東京電力によるALPS(多核種除去設備)処理汚染水放出素案における拡散シミュレーションに関する疑問点

2020年4月24日

大沼淳一

b. 海洋放出：拡散シミュレーション [2/2]

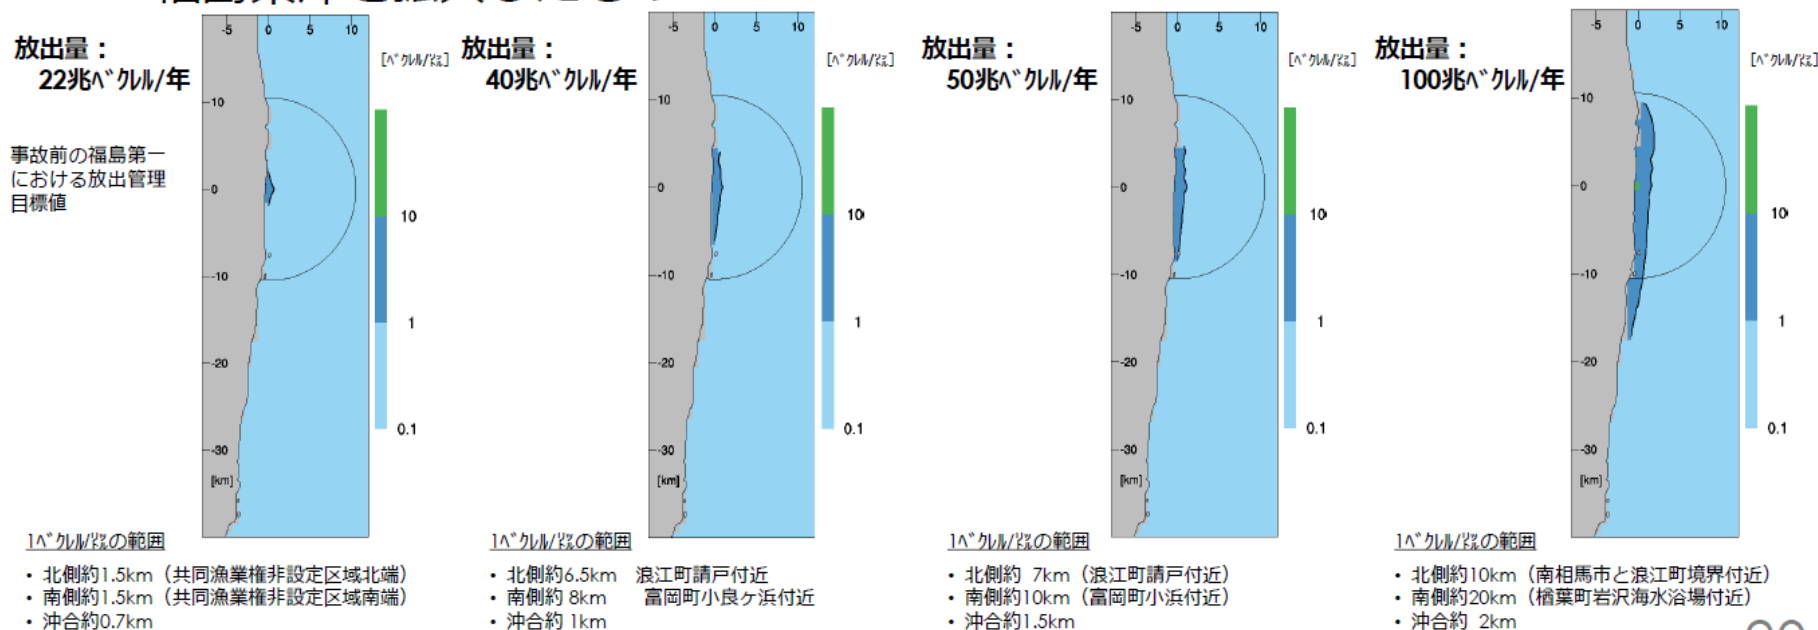
- 素案で示されたのは、4種類の年間放出量(22~100兆Bq/年)を仮定したたった4枚の拡散図だけである。(8枚のように見えるが実質は4枚)
- そもそも拡散シミュレーションをする場合には、初期条件と環境条件を明らかにしてからしか作業することが出来ないが、それが明らかにされていない。
- わずかに、「気象条件等として、2014年1月~12月の風速、気圧、気温、湿度、降水量を採用(福島県沖合の流況(黒潮・中規模渦)含む)」とされているが、海洋沿岸環境として計算しなければならない要素は他にもある。
- 日間、月間、年間を含めた干満、沿岸流、海底地形、流入河川水、年によって変動する黒潮の蛇行などである。放出される汚染水の水量、放出速度、放流水深、放流口の形状、水温、密度なども必須の入力項目である。シミュレーション結果は、これらの変数を変化させて、そのケース毎に拡散図が示されるべきである。

福島県沖を拡大したもの

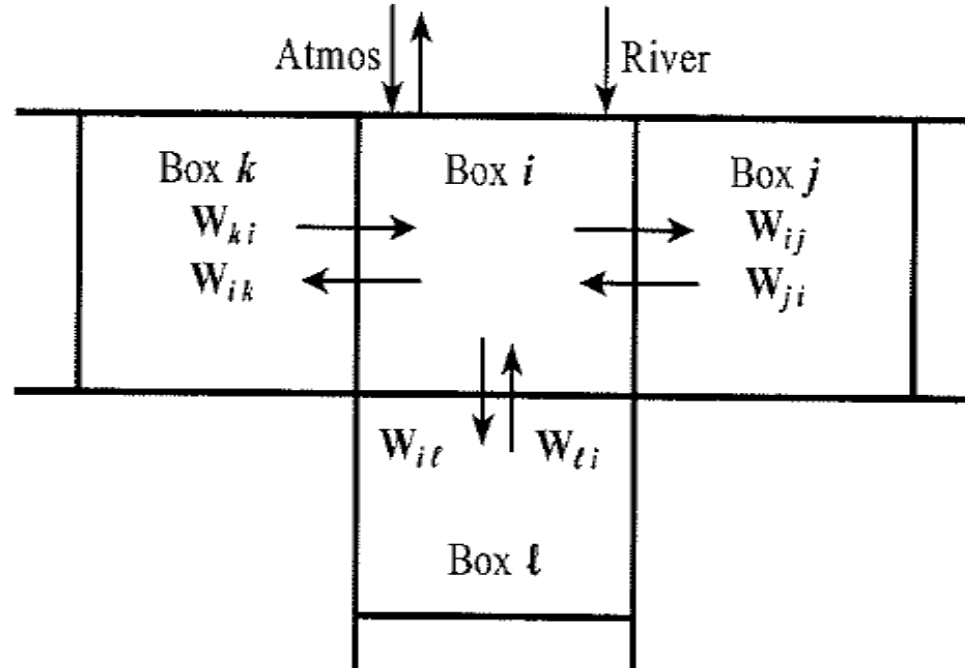
素案のシミュレーションは精度が粗すぎる

- 素案では、解像度が水平方向は1kmメッシュ、鉛直方向は水深に対して30層（深さ1kmまで）とされている。すなわち1km四方で深さ「水深/30」mの箱（水深30mなら100万立米、1000mなら3000万立米）を積み上げて計算していることになるが、いかにも箱が大きすぎる。最初の箱に汚染水を放出して均等にかき回される保証はどこにもない。次に指摘するように、水塊の混合は簡単ではないのである。
- そもそもこのシミュレーションは、南北500km、沖合600kmという広大な海域に関して行ったものである。その結果のうち福島原発近傍だけ切り取って公開したところに決定的な無理がある。精度が粗すぎるのである。
- 汚染水の放出速度にもよるが、せめて10m×10m（30層）の箱を積み上げるべきである。放出された汚染水が海域環境の諸条件の中で想定通りに希釈されずに、高濃度水塊が偏在するという結果が生起する可能性を精密に検討しなければならないのである。
